組み合わせ例

【U570 (新設標準セット)】

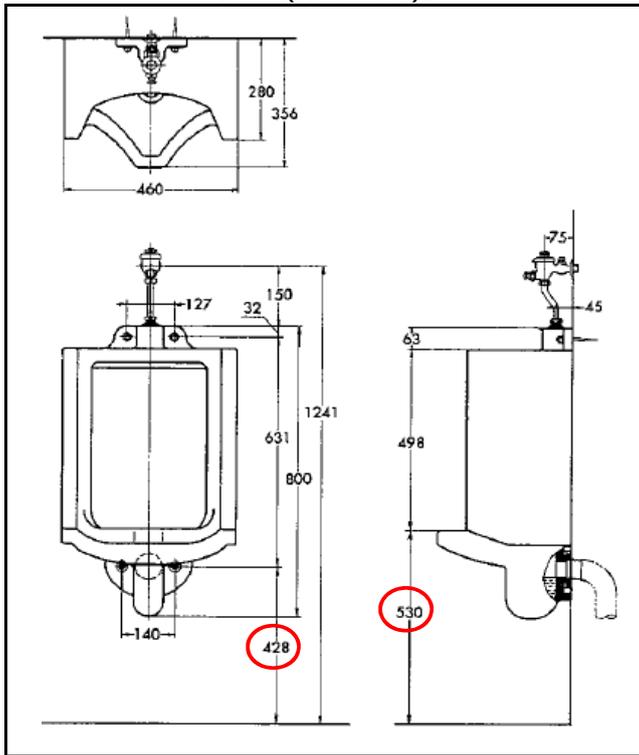
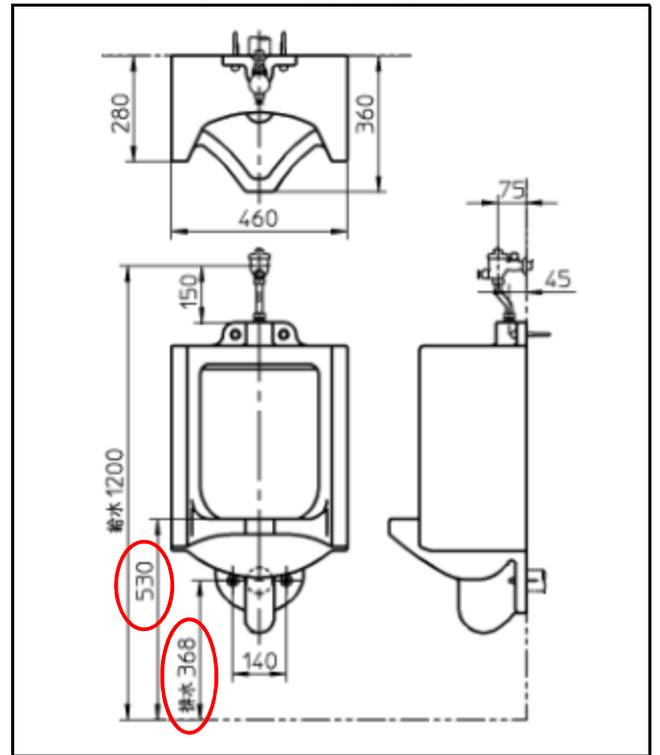
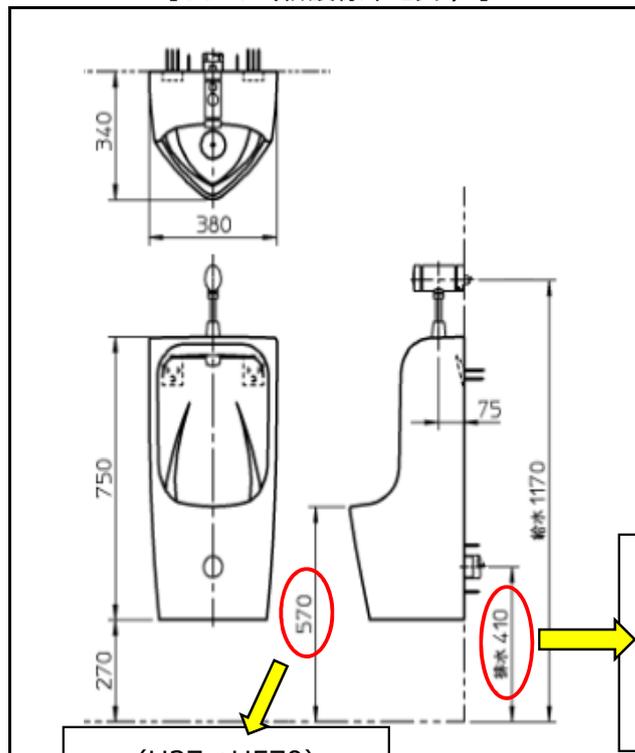
(U37→U570)
588mm
(U370→U570)
528mm

(U37→U570)
428mm
(U370→U570)
368mm

排水高さが違いますので、U37の排水高さ428mmに合わせるとU570のリップ高さは588mmとなります。
リップ高さが上がり過ぎると使用勝手が悪くなることから、おすすめしておりません。
